**Avis délibéré de la mission régionale d'autorité environnementale
sur le projet de parc éolien, porté par la SAS Parc éolien de
Chambaran (EDF Renouvelables France), sur les communes de
Saint-Clair-sur-Galaure et de Montfalcon (38).**

Avis n° 2022-ARA-AP-1474

Avis délibéré le 23 février 2023

Figure 4: Cartographie départementale des zones humides - 2014 (source: dossier)

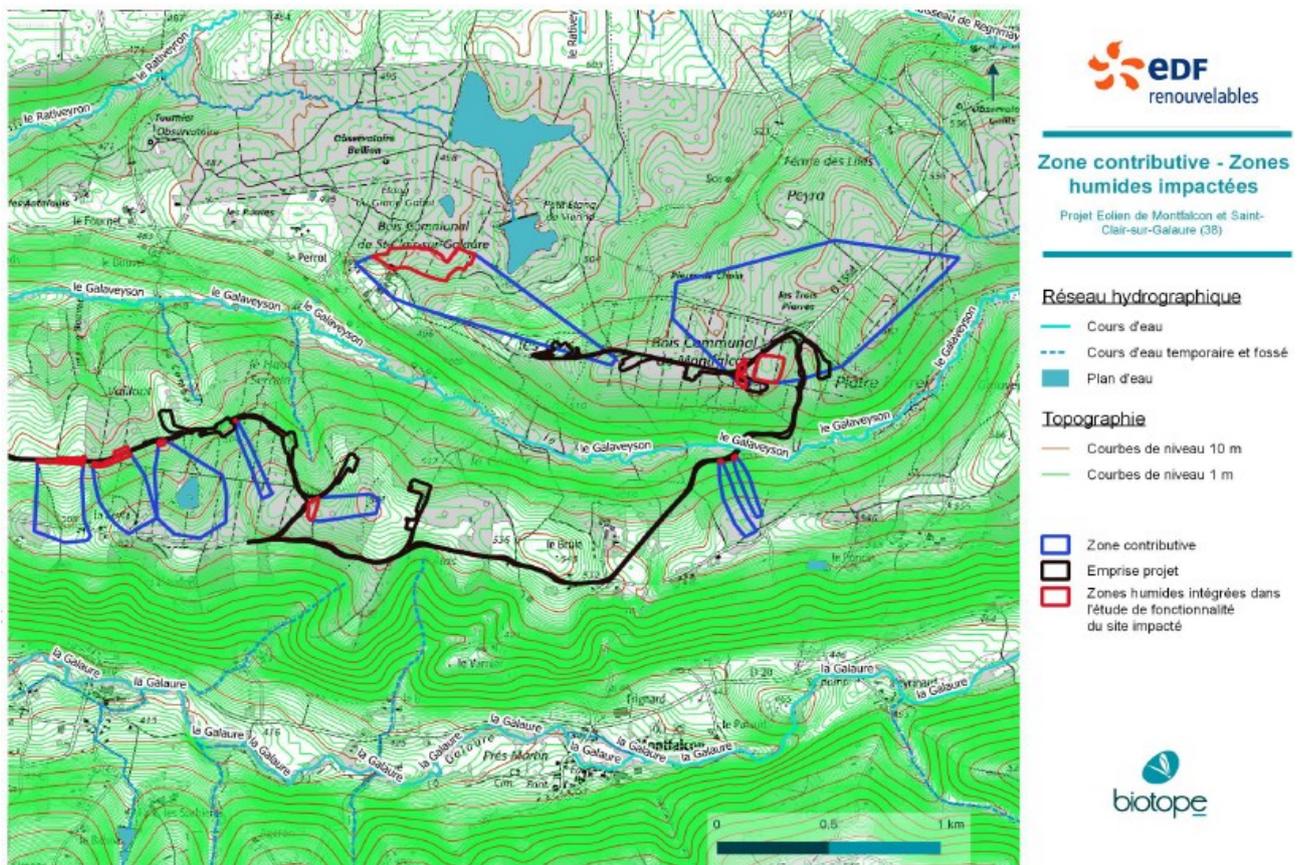
L'absence d'une partie des zones humides de l'inventaire départemental de 2014 dans les résul-tats des études du maître d'ouvrage (cf. figures 3 et 4) est expliquée et vient d'une méthodologie différente. Toutefois, la limitation de la détermination aux seules emprises des ouvrages n'est pas compréhensible ; cette identification est à étendre aux secteurs à l'aval hydraulique du projet no-tamment, susceptibles d'être affectés par ces ouvrages en phase de travaux comme d'exploita-tion²².

Le dossier, s'il produit des cartes des différents secteurs ne produit pas de carte de synthèse per-mettant de visualiser les périmètres des zones humides présentes sur l'ensemble du secteur du projet. Les fonctionnalités de certaines de ces zones humides sont caractérisées en suivant le guide national des fonctions des zones humides (Cf. figure 3).

L'Autorité environnementale recommande de compléter la caractérisation des zones hu-mides en l'étendant notamment à l'aval des ouvrages et travaux prévus, et de restituer sur une seule carte, à titre de synthèse, les zones humides de l'ensemble du secteur de projet.

Figure 5: carte des habitats sur le site d'implantation du projet (source : étude d'impact)

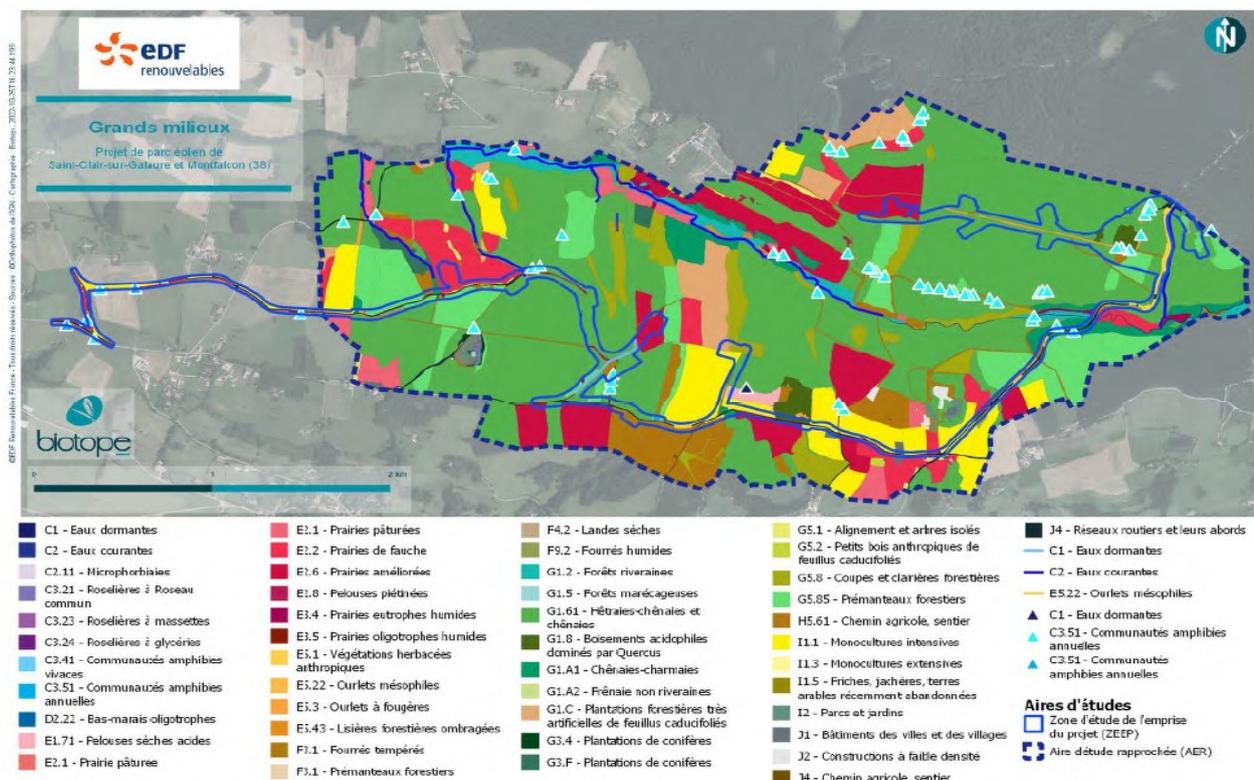
L'Autorité environnementale recommande de caractériser l'enjeu de la Petite scutellaire, de justifier le niveau d'enjeu des habitats et de reprendre la caractérisation des enjeux "spécifiques" et "contextualisés" attribués à la faune en s'appuyant de façon cohérente sur les inventaires existants et le cas échéant sur des inventaires mis à jour en particulier pour l'avi-faune protégée, les chiroptères et les amphibiens.

Figure 6: ouvrages de gestion des eaux pluviales secteurs nord et sud (source : dossier)

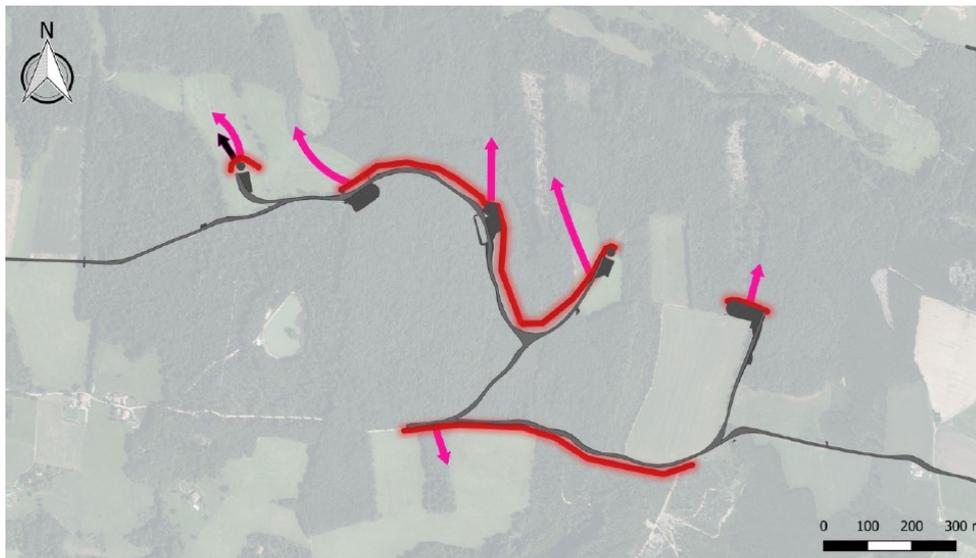
Le dossier n'évalue ni ne prend en compte explicitement les incidences des fondations des éoliennes et des noues et fossés sur les eaux souterraines et sur les zones humides à l'aval, hors périmètre strict d'implantation des ouvrages.

Figure 7: Carte des parcs éoliens dans l'aire d'étude éloignée. Source : étude d'impact

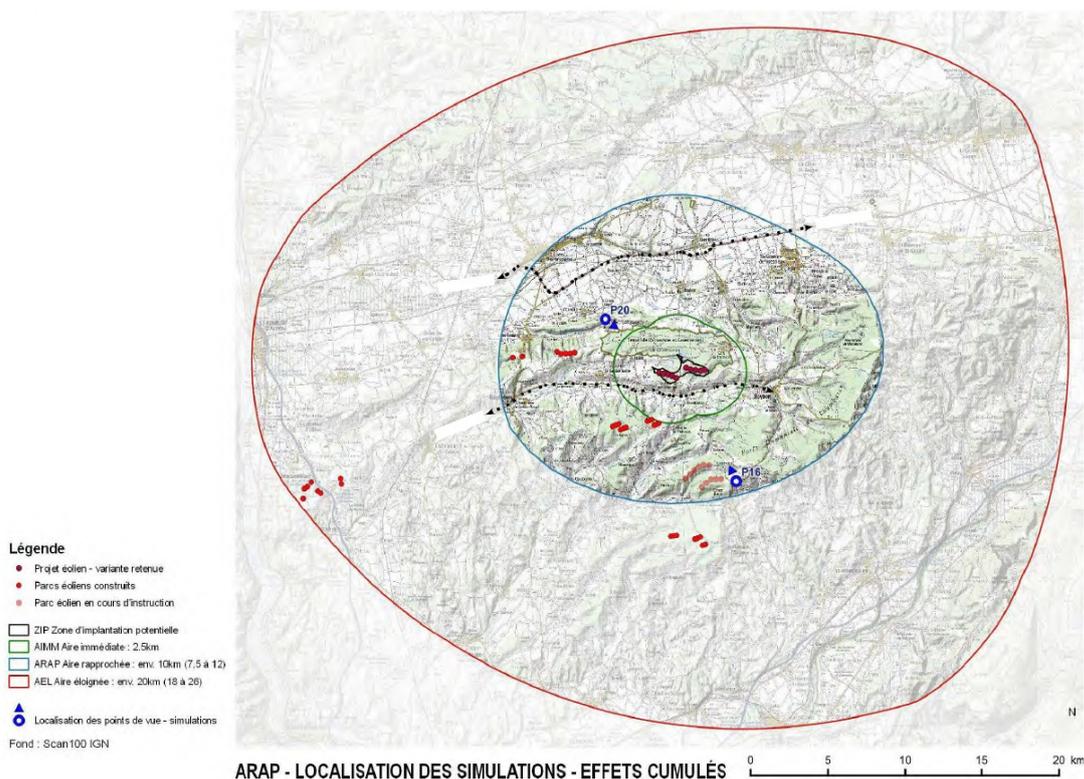
S'agissant du milieu naturel, les incidences cumulées apparaissent selon le dossier non significatives, notamment faibles pour la faune volante (chiroptères et oiseaux). Le dossier indique un espace de respiration suffisant pour les couloirs migrants, sans effet barrière, et un plan de bridage du projet couvrant 85% de l'activité des chiroptères enregistrée. L'Autorité environnementale rappelle sa recommandation précédente sur le sujet.
